COMUNE DI BARI

OGGETTO CUP: J93C22000000006
CIG (ACCORDO QUADRO): 9531137F0E PN22060 ACCORDO QUADRO TRIENNALE PER LA REALIZZAZIONE DELL'INTERVENTO DI RISTRUTTURAZIONE DELL'EDIFICIO SCOLASTICO SEDE DELLA SCUOLA DI INFANZIA DENOMINATA REGINA MARGHERITA, UBICATA IN PIAZZA N. BALENZANO - QUARTIERE MADONNELLA IN BARI, NONCHE DELL'ASILO NIDO AZIENDALE PRESSO OSPEDALE PO-LICLINICO CONSORZIALE. ADEGUAMENTO SISMICO E MESSA IN SICUREZZA DELLA SCUOLA DELL'INFANZIA "REGINA MARGHERITA" SITA IN PIAZZA BALENZANO, BARI (INTERVENTO A VALERE SULLE RISORSE PNRR - MISSIONE 4: ISTRUZIONE E RICERCA COMPONENTE 1 - POTENZIAMENTO DELL'OFFERTA DEI SERVIZI DI ISTRUZIONE: DAGLI ASILI NIDO ALLE UNIVERSITA' INVESTI-MENTO 1.1: PIANO PER ASILI NIDO E SCUOLE DELL'INFANZIA E SERVIZI DI EDUCAZIONE E CURA PER LA PRIMA INFANZIA) - CONTRATTO ATTUATIVO N. 3 CIG DERIVATO: A0186B6D93. APPROVAZIONE IN LINEA TECNICA 1^ PERIZIA DI VARIANTE.

ADEGUAMENTO SISMICO E MESSA IN SICUREZZA DELLA SCUOLA DELL'INFANZIA "REGINA MARGHERITA" SITA IN PIAZZA BALENZANO, BARI

I perizia suppletiva e di variante in corso d'opera – Relazione illustrativa di variante

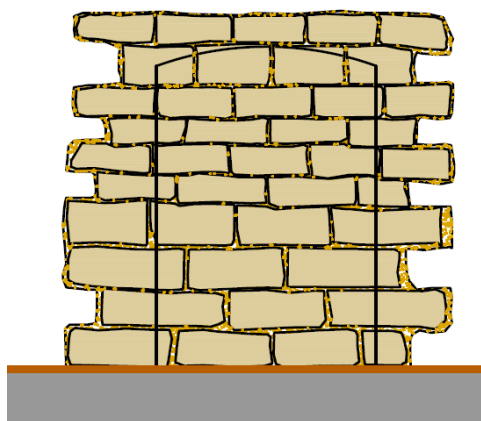
1. in seguito alle ulteriori definizioni e approfondimenti di cantiere, susseguenti alle prime attività di rimozione degli strati di finitura (tinte e intonaci) ed alle attività demolitorie previste da progetto esecutivo approvato, è stato possibile valutare *de visu* il supporto murario sottostante, dal quale è emerso un fenomeno di degrado delle murature esistenti in tufo, caratterizzato, in particolar modo in corrispondenza delle arcate presenti sul prospetto esterno, da:
 - fenomeni di alveolizzazione e disgregazione/polverizzazione del concio di tufo;
 - interventi antropici pregressi incoerenti con l'originaria tessitura muraria, mediante l'inserimento e sostituzione con elementi in cemento o laterizio in ragione dell'originario concio tufaceo.

1. Rimozione dei conci ammalorati o degli elementi incoerenti rinvenuti, avendo cura di garantire un adeguato ammassamento dei nuovi blocchi di tufo a quelli esistenti.
2. Preparazione della superficie mediante pulitura ad acqua.
3. Posa in opera dei nuovi blocchi di tufo squadriati a misura con malte idrauliche.
4. A ritiro avvenuto realizzazione del ricalzo mediante l'inserimento di cunei in Tufo.

Tanto rilevato, potendo valutare l'intervento solo in seguito alla completa rimozione degli strati di finitura e quindi alla messa a nudo del supporto murario, si è ritenuto necessario prevedere il ripristino della continuità muraria delle murature storiche soggette ai fenomeni di degrado innanzi rilevati, mediante lavorazione di scuci e cucì con l'inserimento di nuovi conci di tufo sagomati e sbozzati a mano ed allettati con calce idraulica naturale, in sostituzione degli elementi da rimuovere, per complessivi € 37.566,52 al lordo del ribasso offerto;

A completamento, si riportano alcune immagini rappresentative dei tasselli stratigrafici eseguiti dalla restauratrice.

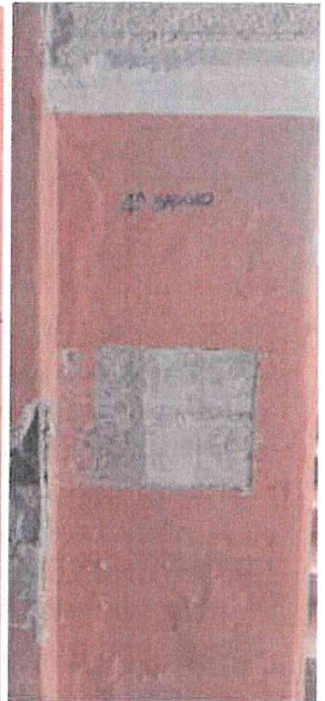
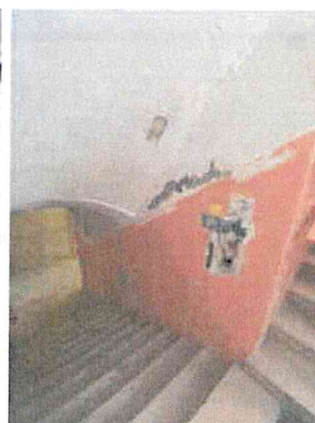
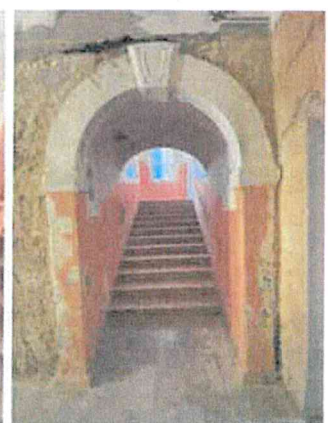
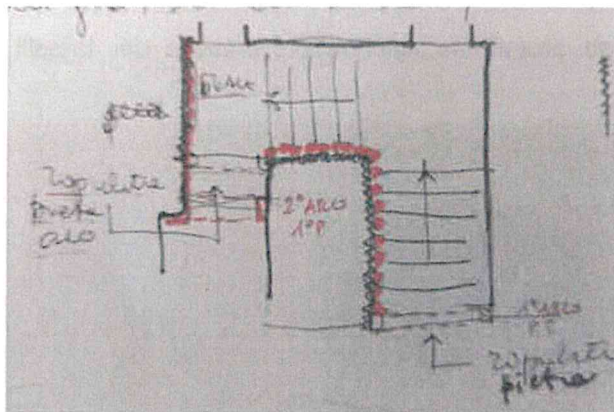
Emerge, quindi, la necessità di procedere con un intervento di pulitura delle superfici lapidee e decorative (archi del piano terra e del primo piano, medaglione), nonché delle pareti intonacate che conservano tracce degli strati più antichi. Tale attività è assimilabile a un'operazione di "restauro di superfici decorate", finalizzata all'individuazione, valorizzazione ed eventuale conservazione delle colorazioni e decorazioni originarie.

VARIANTE: Pianta Piano Copertura

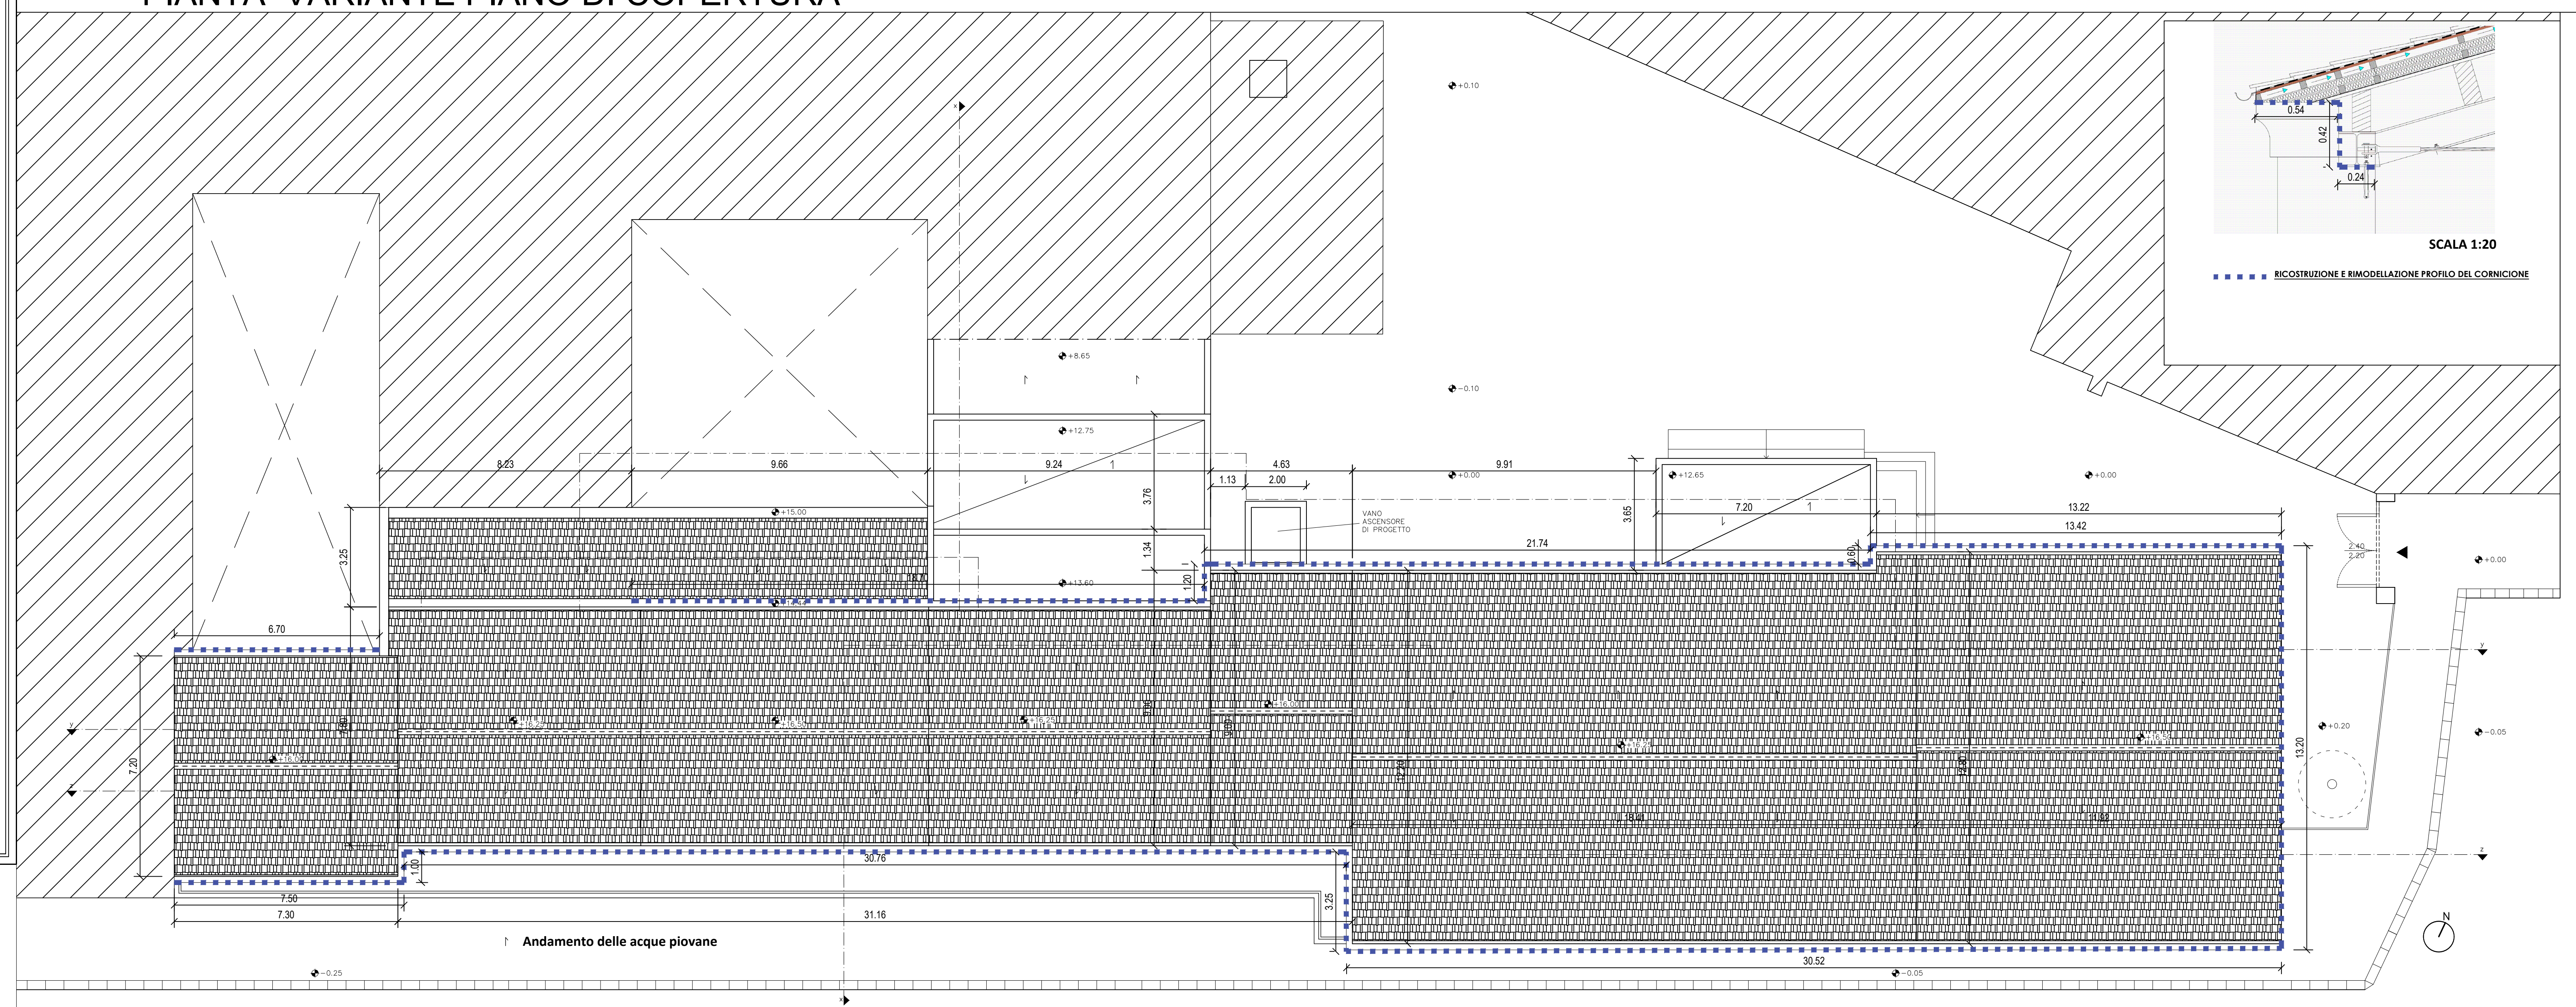
- 2.2. in seguito alla predisposizione degli apprestamenti di cantiere e alle prime attività di rimozione della copertura esistente, si è valutata la non storicità del cornicione esistente, realizzato posticcio in cemento armato, secondo una modanatura ripresa dalle porzioni dell'edificio dove è presenta la storica gronda esterna.

Pertanto, nel corso del sopralluogo del 06.11.2024 come da verbale allegato, si è disposta la ridefinizione del sistema di captazione delle acque meteoriche di copertura, adottando una tecnica costruttiva in linea con le

- 2.2.1. demolizione del posticcio cornicione in cemento armato, con successivi trasporti e conferimenti a discarica autorizzata, per complessivi € 16.658,15 al lordo del ribasso offerto;
- 2.2.2. ricostruzione del cornicione lungo tutto il perimetro, mediante l'impiego di idonea malta a base di calce e rimodellazione e sagomatura del profilo dello stesso, per complessivi € 16.957,28 al lordo del ribasso offerto;
- 2.2.3. realizzazione di gronda esterna in rame fissata al cornicione, con relativo inserimento di sottogronda, sempre in rame, al fine di colmare la maggiore distanza dal limite murario, rispetto a quanto inizialmente previsto, per complessivi € 5.147,10 al lordo del ribasso offerto;
